# **Udvidelse og ombygning af Vonsild Skole og Specialcenter**

## **Evalueringsrapport**

Kolding Kommune udskrev den 20. marts 2018 totalentreprisekonkurrence omfattende projektering og opførelse af Udvidelses og ombygning af Vonsild Skole og Specialcenter.

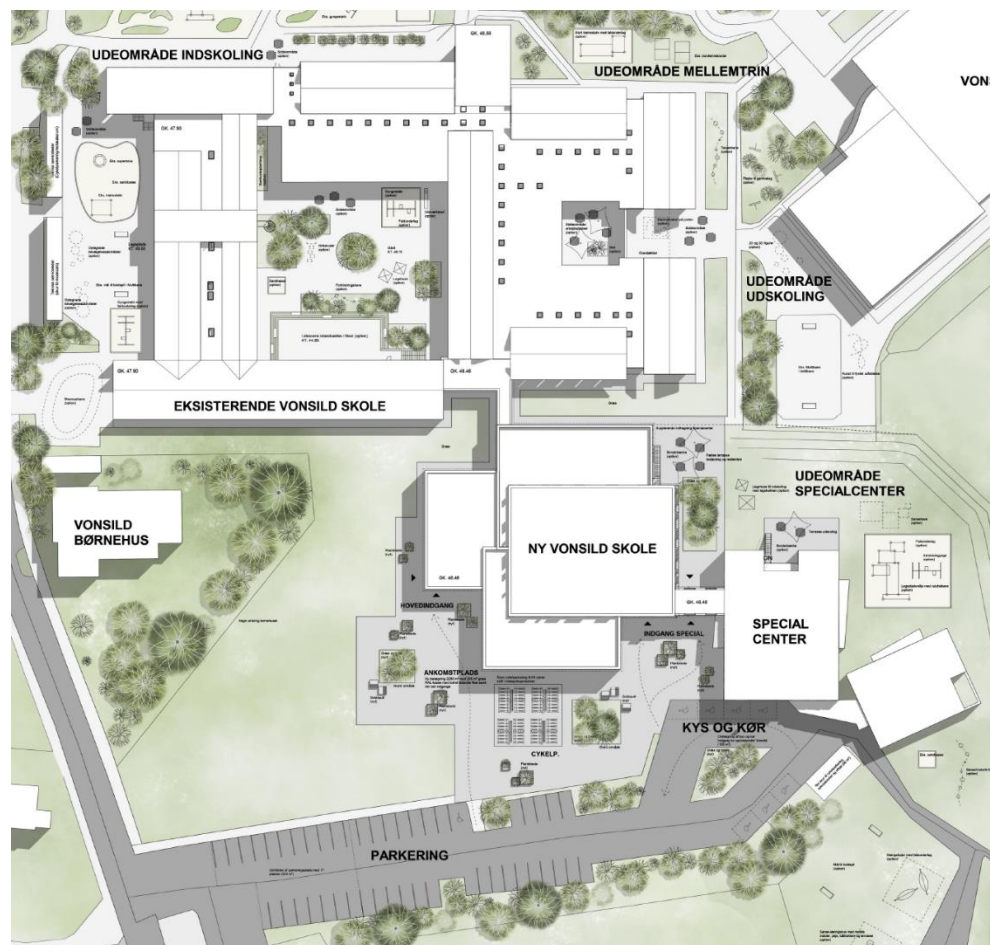
Forslaget tilbyder ikke de ønskede rum og arealer jf. udbudsmaterialet. Der mangler en del betydelige rum.

**Eksisterende Skole:** Der ombygges i eksisterende skole, så der opnås tre undervisningsklasser fra 0-9 klasse. Der mangler et vindfang til GLO-området, og tre vindfang til mellemtrin, samt tre vindfang til udskoling.

**Ny tilbygning:** Der etableres en tilbygning på ca. 2.628 m<sup>2</sup>, hvori både fællesfaciliteterne og Specialcenterets indskoling og mellemtrin er placeret. Til Specialcenteret mangler der toiletter i rum med brus, et toilet til elever og et toilet til personalet. I fællesfaciliteterne etableres de ønskede rum og arealer.

**Eksisterende Specialcenter:** 1.sal ombygges generelt til personalefaciliteter med de ønskede rum og arealer, samt klyngen tættest mod legepladsen ombygges til personalefaciliteter med de ønskede rum og arealer.

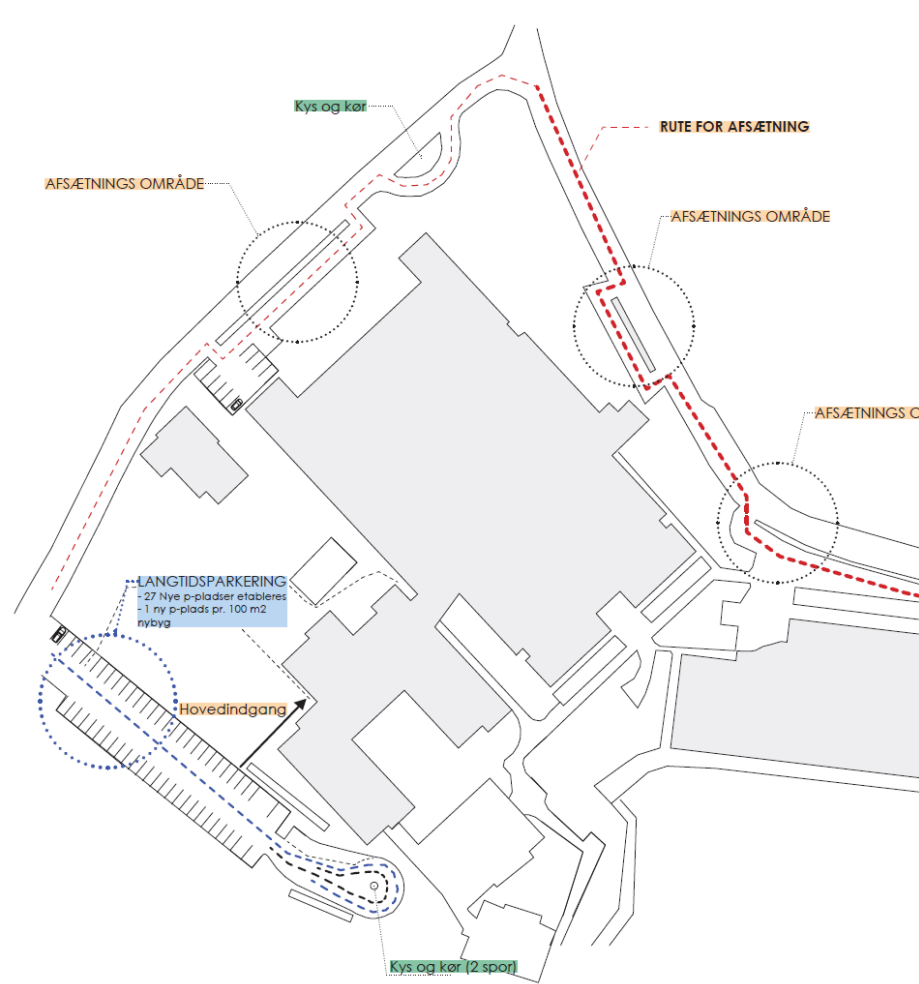
**Ny tilbygning:** Der etableres en tilbygning på ca. 2.750 m<sup>2</sup> i to etager, hvori både fællesfaciliteter, personalefaciliteter og indskolingen til specialcenteret er placeret.

**Eksisterende Specialcenter:** Yderste klynge indrettes til mellemtrin for specialcenter, samt 1.sal ombygges til de resterende faciliteter for mellemtrinnet, og lidt personalefaciliteter.

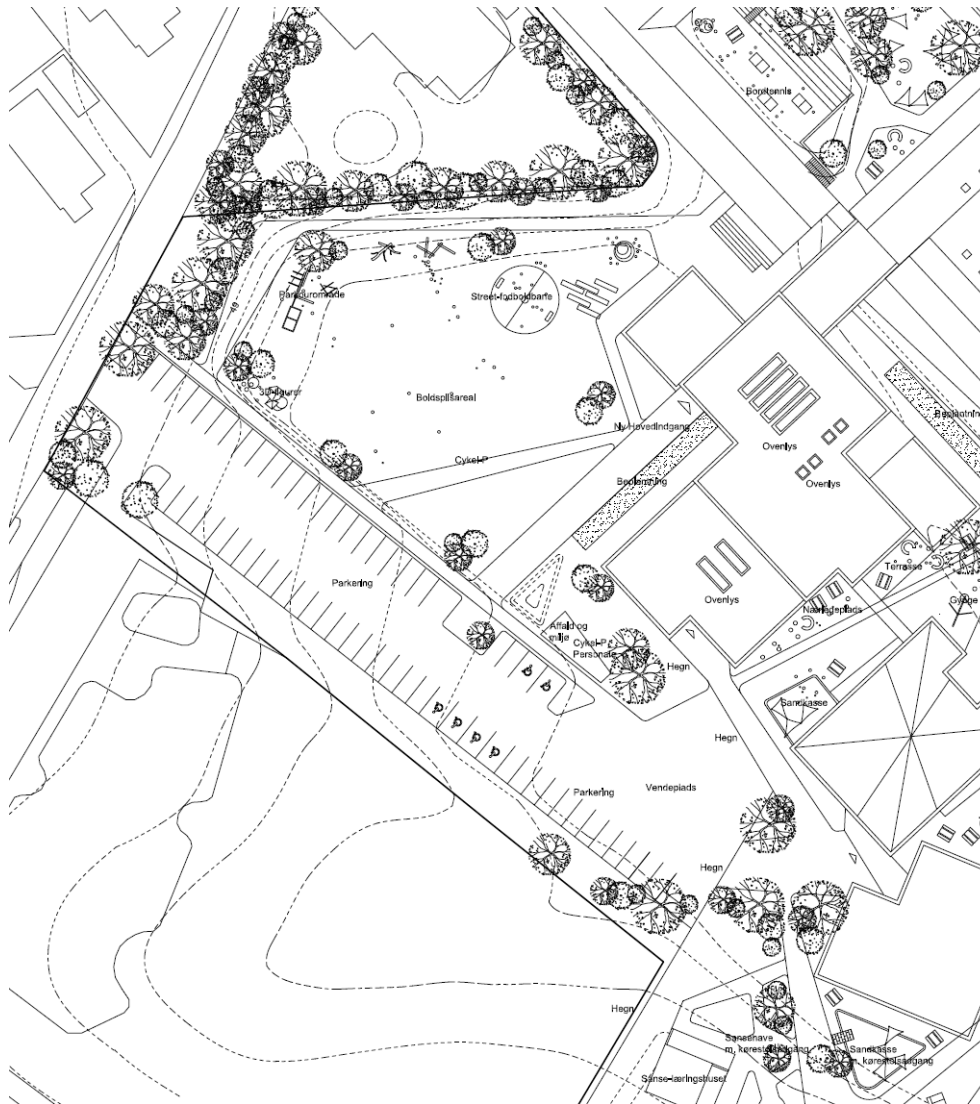
**Ny tilbygning Skole:** Der etableres en tilbygning på ca. 2.776 m<sup>2</sup>, hvori både fællesfaciliteterne og indskoling til specialcenter er placeret i stueetagen, samt personalefaciliteterne på 1.sal.

**Eksisterende Specialcenter:** Der ombygges på 1.sal til yderligere personalefaciliteter. I den laveste klynge placeres mellemtrin til specialcenteret.

**Ny tilbygning Specialcenter:** Der etableres en tilbygning på ca. 270 m<sup>2</sup> på den laveste klynge, hvori de resterende mellemtrins rum placeres.
